Amt der niederösterreichischen Landesregierung
Gruppe Wirtschaft, Sport und Tourismus
Abteilung Umwelt- und Anlagenrecht
z. H. Mag. iur. Johann Lang
Landhausplatz 1
3109 St. Pölten

WST1-UG-87/040-2025; Vorhaben „Windpark RAP“,
Verfahren gemäß UVP-G 2000, Änderungen WKA
RAP-02 bis RAP-04 aufgrund technologischer Weiter-
entwicklungen; Prüfung geringfügige Abweichungen –
Antrag 10.10.2025; gutachterliche Stellungnahme
zum Fachbereich Raumordnung, Landschafts- und
Ortsbild

Abbildung 1: Vergleichende Sichtbarkeitsanalyse (Quelle: Einreichoperat, Einlage D.3.1)

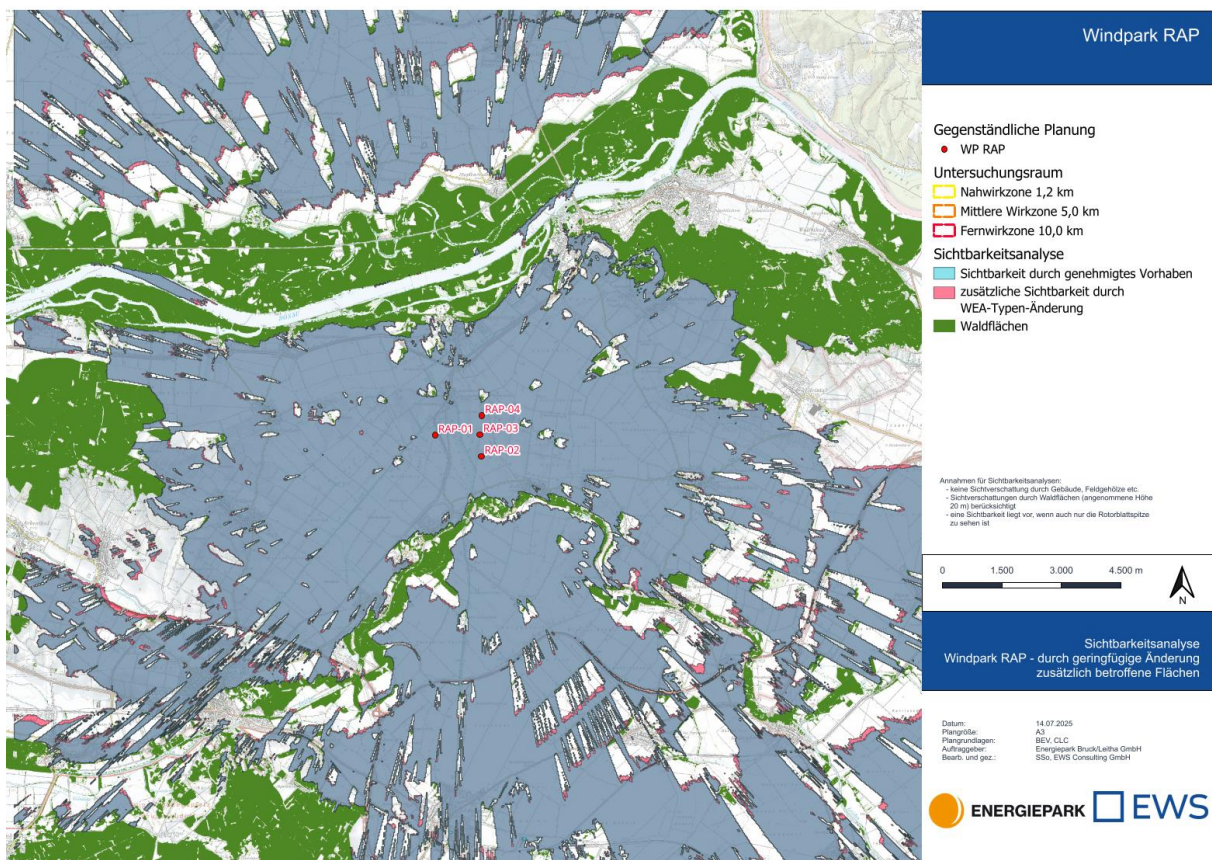
- Sichtbarkeitsanalyse (Abbildung 1): Die vergleichende Sichtbarkeitsanalyse (Abbildung 1) zeigt, dass die zusätzlich sichtbaren Bereiche (rosa Flächen) flächenmäßig sehr gering sind und sich im Wesentlichen auf schmale Säume an den Rändern der bereits bestehenden Sichtbarkeitszonen beschränken. Es entstehen keine großflächigen, neuen Sichtbarkeitsbereiche in sensiblen Zonen.
- Kumulative Situation (Abbildung 2): Das Vorhaben befindet sich in einem Landschaftsraum, der bereits durch eine sehr hohe Dichte an bestehenden Windparks technisch stark überprägt ist.
- Fotomontagen (Abbildungen 3 bis 6): Der direkte Vergleich zwischen „Rechtlichem Bestand“ und „Planung“ belegt, dass sich die geänderten Anlagen in die Kulisse einfügen.

Abbildung 2: Sichtbarkeitsanalyse - Kumulation mit Nachbarwindparks (Quelle: Einreichoperat, Einlage D.3.2)

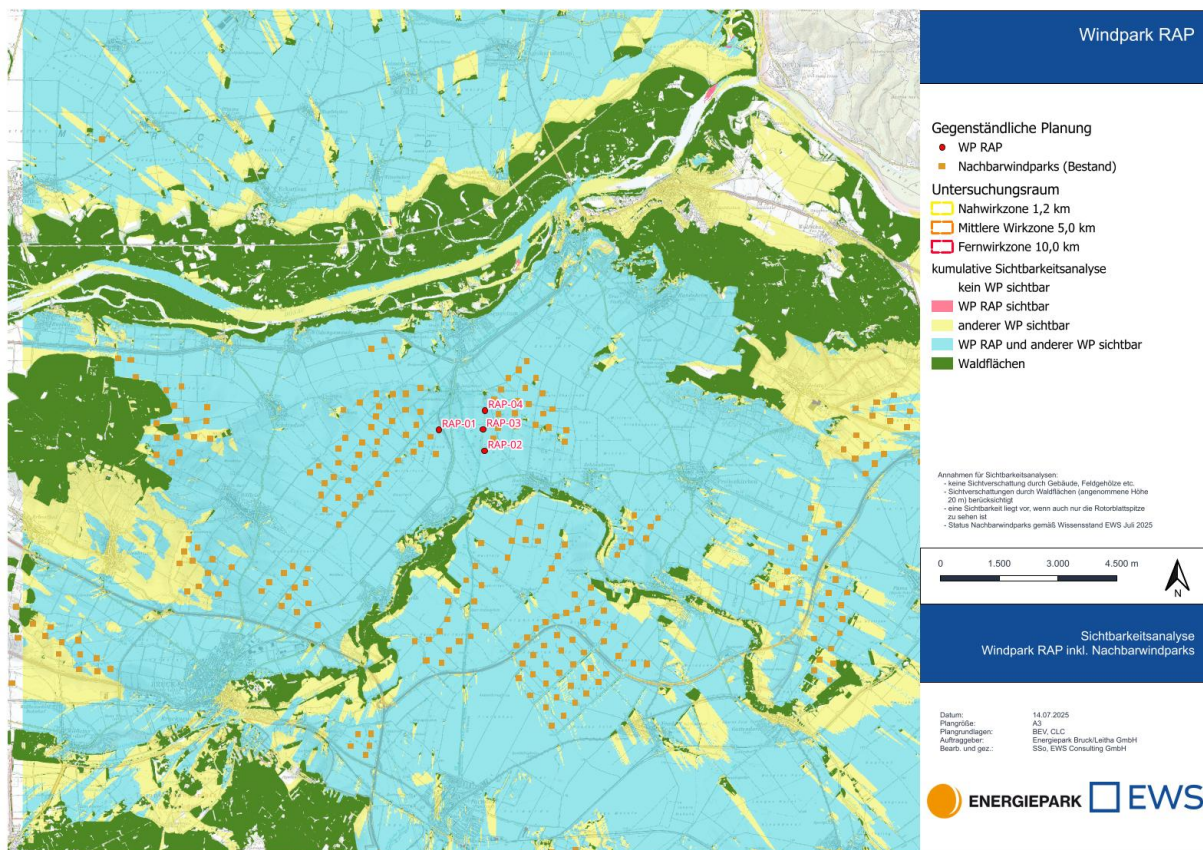
Zusammenfassende Beurteilung: Die Änderung des Anlagentyps (insbesondere die Höhenzunahme bei zwei Anlagen (RAP-03 und RAP-04)) führt zu einer wahrnehmbaren Intensivierung der visuellen Dominanz innerhalb des bereits vorbelasteten Raumes. Diese Intensivierung ist jedoch als nicht erheblich nachteilig bzw. als „geringfügig“ zu qualifizieren. Maßgeblich für diese Beurteilung ist der Umstand, dass die ursprünglich genehmigten Gesamthöhen der betroffenen Anlagen RAP-03 und RAP-04 (206,5 m und 203 m) im Vergleich zu aktuellen Windenergieanlagen (oft > 250 m) vergleichsweise niedrig waren. Die geplante Erhöhung um 22,5 m und 26,0 m führt diese Anlagen auf ein Höhenniveau (229,0 m), das deutlich unterhalb der ursprünglich genehmigten Maximalhöhe im Windpark (250,0 m bei RAP-02 alt) verbleibt. Es handelt sich im vorliegenden Fall um eine Anpassung unterhalb des bereits genehmigten Höhenrahmens. Der betroffene Landschaftsraum ist durch den Bestand bereits technisch stark überprägt. Die Typenänderung bewirkt keine neue Qualität der Beeinträchtigung und somit keine Veränderung des Landschaftscharakters. Die durchgeführten Sichtbarkeitsanalysen belegen, dass keine neuen sensiblen Landschaftsräume in relevantem Ausmaß visuell beeinträchtigt werden.
